**Avviso di sicurezza****Aggiornamento delle notifiche****CombiDiagnost R90 e ProxiDiagnost N90**

Danni ai componenti dovuti a cortocircuito e arresto del piano porta paziente a causa della rottura del relativo cavo

Marzo 2023

Figura 1. Immagine del cavo danneggiato

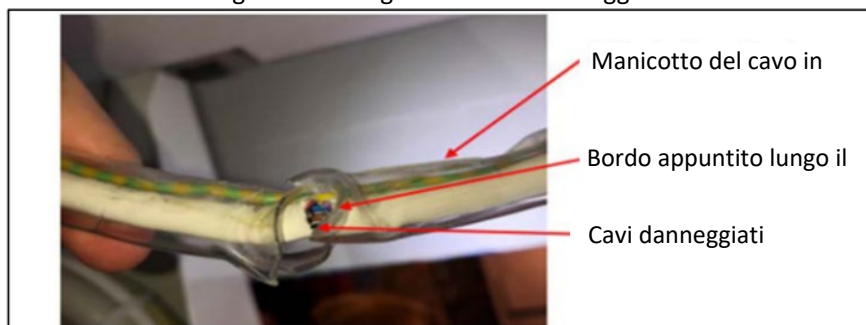
Sul piano porta paziente del ProxiDiagnost N90 è presente un cavo posizionato sotto il piano porta paziente d'esame coperto da un manicotto in plastica che può incrinarsi e danneggiare il cavo (vedere la Figura 1). Se il cavo del piano porta paziente è danneggiato o rotto, l'utente potrebbe non essere in grado di avviare i movimenti di inclinazione del tavolo. Tuttavia, se il cavo si rompe, il meccanismo di frenatura viene rilasciato, ma il sistema è controbilanciato in tutte le direzioni, impedendo il movimento del piano porta paziente. Il piano porta paziente può comunque essere riportato in posizione 0° utilizzando l'interruttore di inclinazione in modo che il paziente possa essere spostato in sicurezza dal tavolo.

Un tecnico di assistenza Philips si recherà presso la sede del cliente interessata per sostituire il cavo del piano porta paziente al fine di evitare che il problema possa ripresentarsi.
